**INFORME N° 728 - 2023/MINEM-DGAAM-DEAM-DGAM**

Asunto : Recurso de reconsideración interpuesto contra la Resolución Directoral N° 230-2021/MINEM-DGAAM.

Nos dirigimos a usted, en relación al documento b) de la referencia, a través del cual Empresa Minera La Zanja S.R.L. (en adelante, **MLZ**) interpone recurso de reconsideración contra la Resolución Directoral N° 230-2021/MINEM-DGAAM que desaprobó el Plan Ambiental Detallado (PAD) de la Unidad Minera La Zanja (en adelante, **PAD La Zanja**), presentado mediante el escrito de la referencia a).

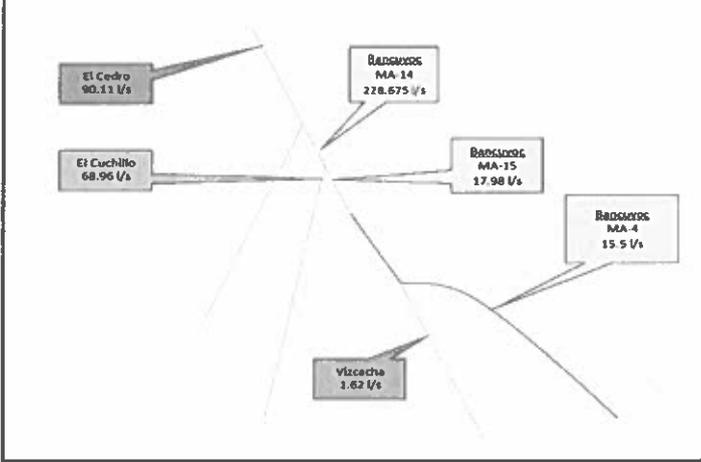
En el Cuadro N° 01, se describe los aspectos por los cuales esta Autoridad emitió Opinión No Favorable, siendo el siguiente:

Cuadro N° 01			
Item	Información presentada	Requerimiento de Información ¹	Estado
1	<p>En el estudio no presenta información sobre el inventario de fuentes de agua superficial, que es una información básica para la evaluación de los recursos hídricos. Razón por la cual los inventarios deben de ser realizados de acuerdo a las guías de la Autoridad Nacional del Agua aprobada mediante la R.J N° 319-2015-ANA (publicadas en la página web de la ANA). Es necesario que cada fuente de agua cuente con una fotografía, esquema de ubicación, registro de sus características, según los formatos de la guía mencionada, aforos y el plano de ubicación de estos y base de datos espacial; esto implica realizar el inventario de lagunas, de bofedales, manantiales, quebradas y ríos. Además, siendo importante el dato de los caudales aforados, en las lagunas y bofedales deben de ser realizados a la salida de las mismas, finalmente se deberá de elaborar un mapa por cada tipo de fuente de agua inventariado.</p> <p>Respuesta:</p> <p>El administrado ha presentado el Oficio N° 0522-2020/MINEM-DGAAM del 29.07.2020, con asunto: Levantamiento de Observaciones del PAD U.M. "La Zanja" e Información Complementaria, siendo:</p> <ul style="list-style-type: none"> • Oficio N° 0771-2020/MINEM-DGAAM del 02.10.2020. • Oficio N° 0131-2021/MINEM-DGAAM del 19.02.2021. • Oficio N° 0480-2021/MINEM-DGAAM del 26.05.2021. • Oficio N° 0564-2021/MINEM-DGAAM del 21.06.2021. <p>A continuación, se presenta la evaluación consolidada de los oficios mencionados:</p> <p>El administrado manifiesta que, dentro del Anexo 9.9 del capítulo 9, se ha incluido el Estudio Hidrológico e Hidrogeológico del Sector San Pedro Sur de Soporte al Plan Ambiental Detallado de la U.M. La Zanja, en el ítem 2.5.2 Inventario de fuentes de agua superficial, se presenta el inventario de las principales fuentes de agua superficial (quebradas) que se encuentran dentro del área de interés. Estas fuentes de agua fueron inventariadas siguiendo las pautas de la Guía para realizar Inventarios de fuentes Naturales de Agua Superficial (Resolución Jefatural N°319, 2015).</p> <p>Por tanto, se evidencia durante la evaluación lo siguiente: En el Anexo 9.9: Estudio Hidrológico e Hidrogeológico del Sector San Pedro Sur de Soporte al Plan Ambiental Detallado UM La Zanja, en el ítem 2.52 se presenta el Inventario de fuentes de agua superficial. En esta sección se presenta la Tabla 2.14: Ubicación de los ríos y Qdas. Inventariadas; así mismo en el Anexo A.11 se presentan las fichas de campo de cada fuente de agua, mientras que en la Figura 2.27 se presenta su ubicación.</p> <p>Al respecto se señala que el Administrado debe presentar una Tabla Resumen del Inventario con la descripción más relevante (Nombre, Ubicación coordenadas UTM, Fecha, Aforo, Uso, Derecho Uso Agua).</p> <p>El Evaluador ha preparado un esquema de los aforos tal como se puede observar en la siguiente Fig:</p>	<p>Se observa que en el inventario se han realizado seis aforos, en MA-14 se aforó 228.675 l/s en Junio de 2020, asimismo los aforos realizados aguas arriba: Cuchillo con 68.96 l/s, MA-15 con 17.98 l/s, MA-4 con 15.5 l/s y Vizcacha con 1.62 l/s, sumando un valor de 104.06 l/s, muy diferente a 228.675 l/s en MA-14. También se aforó El Cedro con 90.11 l/s, este punto tiene mayor área de drenaje que MA-14, sin embargo, su valor de caudal debería ser más del 100 % de su valor. Se solicita al administrado verifique los aforos del inventario, y sustente a que se deben estas diferencias.</p> <p>Además, el punto MA-10 se aforó con el método volumétrico dando un valor de 90.41 l/s, siendo demasiado alto para el método utilizado, y el punto en Vizcacha (MA-06), se aforó con correntómetro 1.62 l/s, siendo un valor muy bajo para el método utilizado. Se deberá explicar el procedimiento debido a que los valores obtenidos no corresponden con los métodos utilizados para los aforos.</p>	No Absuelta

Respecto a la suma de los aforos se presenta la Figura 1-1 con el esquema hídrico que explica el tránsito de los flujos medidos en el inventario de fuentes.

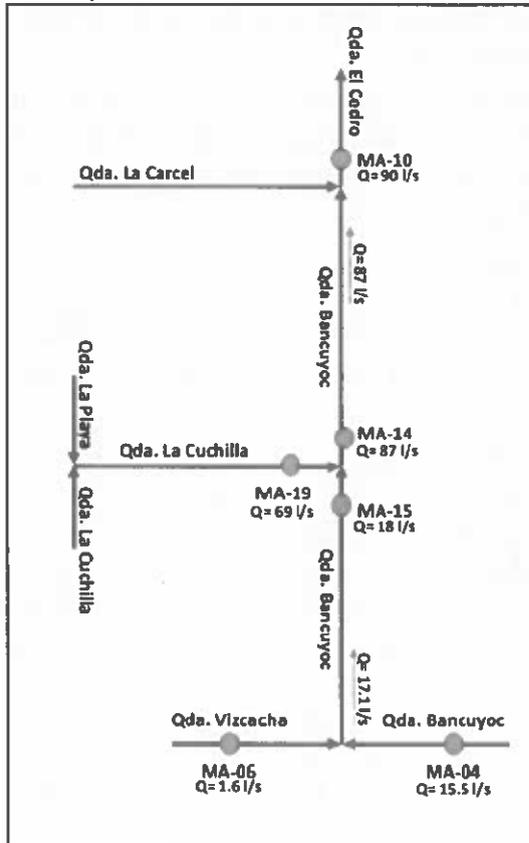
Respecto de la ficha de inventario de MA-10 se indica que por error se mencionó el método volumétrico, debiéndose reemplazar por el correntómetro Global Water FP211-GW.

Mediante información complementaria (Oficio N° 876-2023/MINEM-DGAAM) el administrado precisó que la Ficha de Campo del Inventario de Fuente de Agua Superficial para el punto MA-06 de la quebrada Vizcacha, se presenta en el Anexo A11.1 del Anexo 9.9 del capítulo 9, donde se menciona que "el caudal se mide con balde y cronometro".

En la quebrada Bancuyoc (MA-04) se midió 15.5 l/s y en la quebrada Vizcacha (MA-06) se midió 1.6 l/s, luego de la unión de la quebrada Vizcacha con Bancuyoc, este caudal sumaría 17.1 l/s, este caudal transitaría hacia aguas abajo de la quebrada Bancuyoc, hasta llegar al punto MA-15 (antes del aporte de la quebrada La Cuchilla) donde se midió 18 l/s, este caudal medido en la quebrada Bancuyoc, se une con el aporte de la quebrada La Cuchilla (MA-19) que fue medido en 69 l/s, la suma de estos caudales fue medido en el punto MA-14 y fue de 87 l/s. Este caudal transitaría hacia aguas abajo en esta quebrada, luego del aporte de la quebrada La Cárcel, este caudal fue medido en 90 l/s en el punto MA-10 (quebrada El Cedro), por lo que, se confirma que los aforos parciales y sus acumulados de acuerdo con sus aportes son menores a 90 l/s.
